**Forum mondial de l'harmonisation
des Règlements concernant les véhicules**

Groupe de travail en matière de roulement et de freinage

Freinage des motocycles – Règlement technique mondial n° 3

**Proposition d'amendements au Règlement technique
mondial n° 3 (Systèmes de freinage des motocycles)****Communication de l'expert de l'Italie***

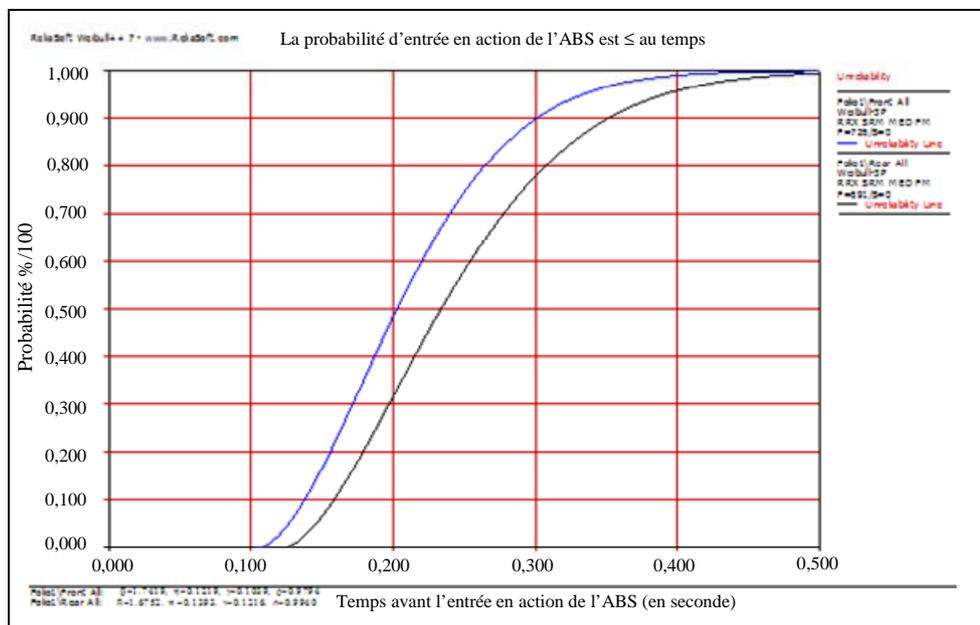
33. Il a été observé lors des essais que la durée d'application de la force d'actionnement des freins spécifiée au paragraphe 4.9.5.1 pouvait entraîner de nombreux cas de non-conformité. Le graphique montre que la limite inférieure de 0,2 s se traduit par un taux d'échec de 30 à 50 %.

34. En ramenant la limite inférieure à 0,1 s, on réduit pratiquement le taux d'échec à zéro. Cette baisse de la limite inférieure tend à rendre le règlement plus contraignant en augmentant le nombre des durées d'application de la force d'actionnement des freins, tout en éliminant des prescriptions d'essai restrictives.

La force d'actionnement des freins est appliquée pendant 0,2 0,1 à 0,5 s.».

La force d'actionnement des freins est appliquée pendant ~~0,2-0,1~~ à 0,5 s.».
